Dodatek č. 2

Sociální rehabilitace Prokopa Holého č.p.221 Hradec Králové - stavební práce

Zbourání štítu, věnce pod pozednice - Dodatek k SoD 2

ZL4

NÁVRH_POHLED_schéma - ŠTÍT

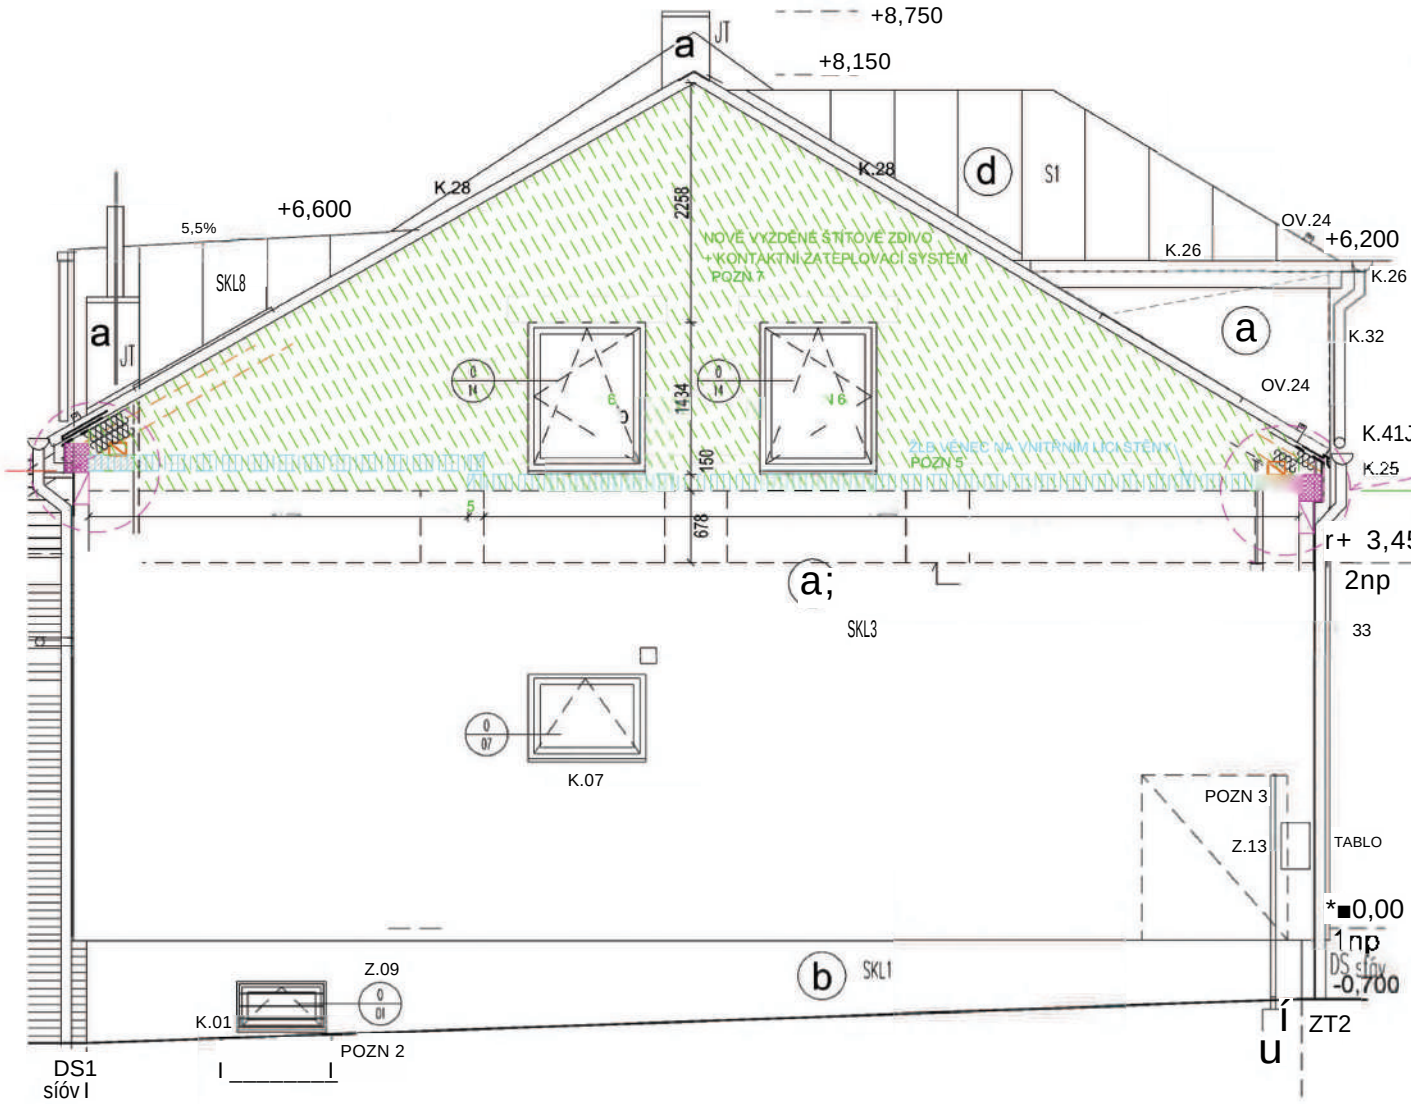
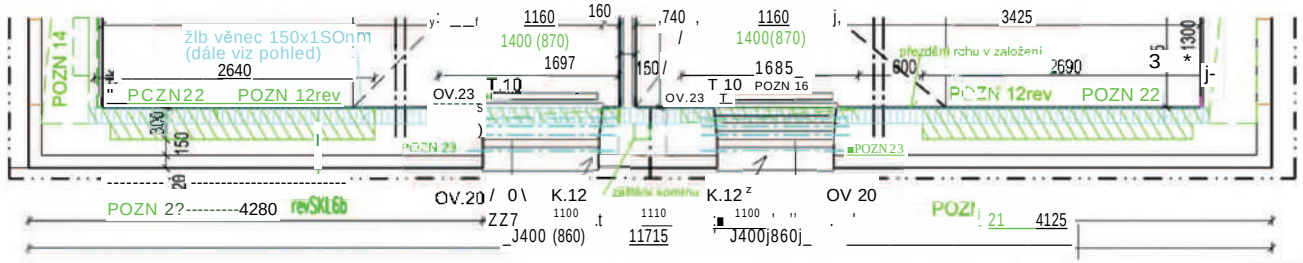
Zachování stávajícího štítu do průjezdu, provedení půlštoků bez železobetonových věnců.

Demolice štítu, vyzdění nového vč. překladů, provedení železobetonových monolitických věnců.

Havarijný stav štítu, původní RD bez věnců. Požadavek statika.

POZN 4 MEZI PILÍŘI DOZDÍVKA KERAMICKÝM ZDIVÉM 300mm resp.150mm ŠTÍTOVÉ STĚNY DO VÝŠKY PARAPETU RESP. ŽLB VĚNCE, PROVÁZÁNÍ SE STÁV. ZDIVÉM. STÁV. ZDIVO DLE POTŘEBY PŘESPÁROVÁNO

POZN 5 V ÚROVNI PAPRAPETU RESP. V NÁVAZNOSTI NA VĚNCE U POZEDNIC BUDE PROVEDEN Z VNITŘNÍ STRANY ŽLB VĚNEC 150x150mm s výztuží 4x d.10, tř.m.d.6 á 250-300mm, VÝŠKOVÉ BUDE USKOČEN. VÝZTUŽ BUDE PROVÁZANÁ, DÁLE I DO PODÉLNÝCH VĚNCŮ V ŠÍŘCE STÁV. ZDIVÁ DOPLNĚN KERAMICKÝM ZDIVÉM A VNĚJŠÍM KOMPAKT. ZATEPLOVACÍM SYSTÉMEM

POZN 6 VÝŠKA PARAPETU BUDE min 850mm, DÁLE BUDE UPŘESNĚNA VÝŠKA OKNA 0.14 A OSAZENÍ NADOKENNÍCH PŘEKLADŮ; BUDE UPŘESNĚNO NA MÍSTĚ DLE URČENÍ ZAKLÁDACÍ SPÁRY ROZMĚRY VÝROBKŮ K.12, T.10, OV.20 TOMU BUDOU UZPŮSOBENY, OVĚŘENO NA MÍSTĚ

POZN 7 NADEZDĚNÍ ŠTÍTOVÉ STĚNY Z KERAMICKÝCH TVÁRNIC 44,P10(15), MC 5, S PROVÁZÁNÍM NA STÁV ZDIVO. UKOČENO ŠIKMOU NABETONÁVKOU V ŠÍŘCE ZDIVÁ S KARI SÍTÍ

DOPLNĚNÍ CHYBĚJÍCÍ HMOTY ZDIVÁ

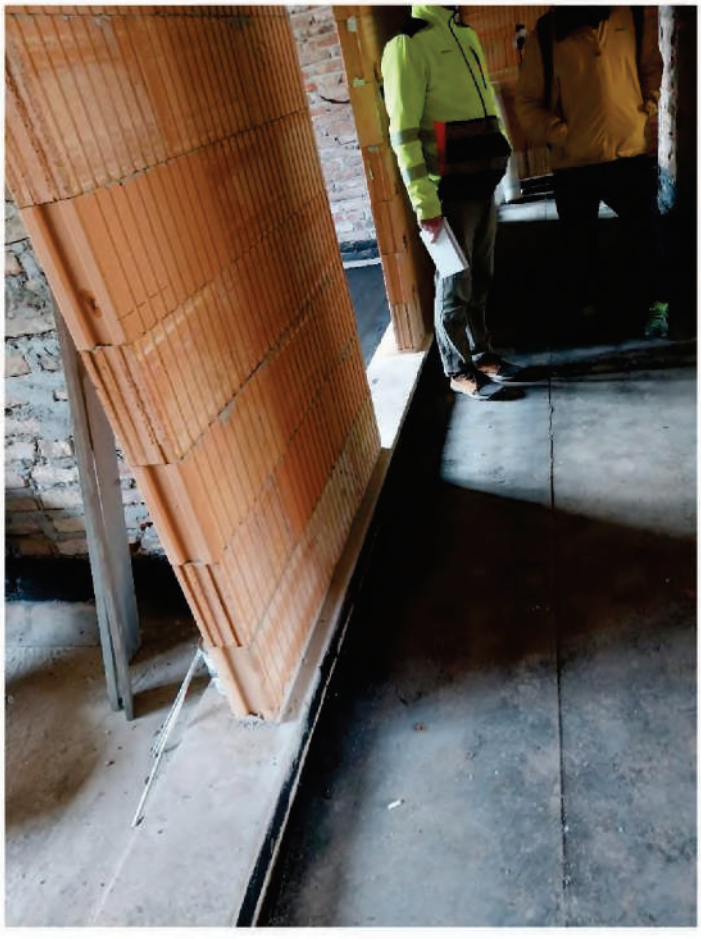
oprava ZL č.3 - položky 38,39 a 44,45
